Gemeente Alkmaar

30 september 2024

Betreft: Reactie op verkeersbesluit inzake de afsluiting van de Gedempte Baansloot voor voertuigen langer dan 5 meter

Bijlage 1

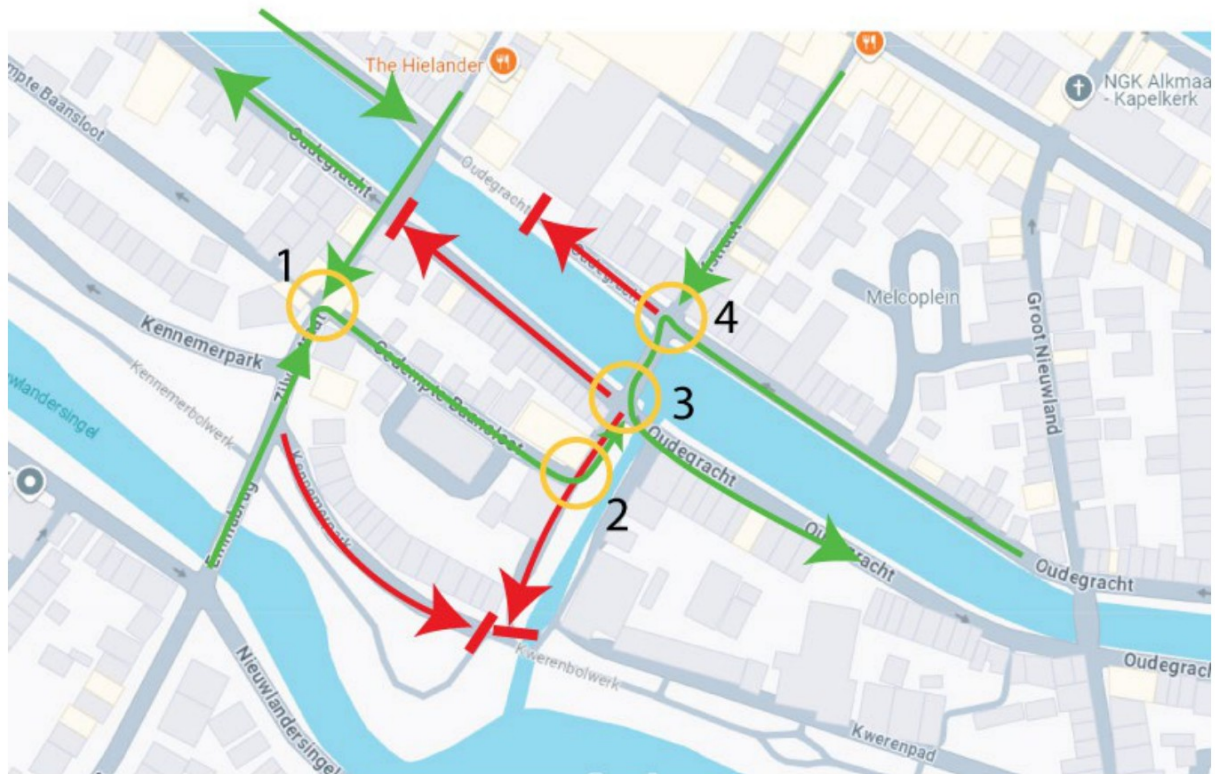
1. Tegenelkaar inrijdend verkeer, zonder mogelijkheid elkaar te passeren.
2. Tegenelkaar inrijdend verkeer, zonder mogelijkheid elkaar te kunnen passeren. Verkeer dat geparkeerd heeft, moet achteruit rijden om uit (of in) de Baangracht te komen.
3. Kruising waar voertuigen die geparkeerd staan op de Oudegracht, achteruit moeten rijden tegen het verkeer in, richting een onoverzichtelijke kruising.
4. Voertuigen die geparkeerd staan op de Oudegracht moeten achteruit rijdend, tegen het verkeer in richting een onoverzichtelijke kruising rijden.
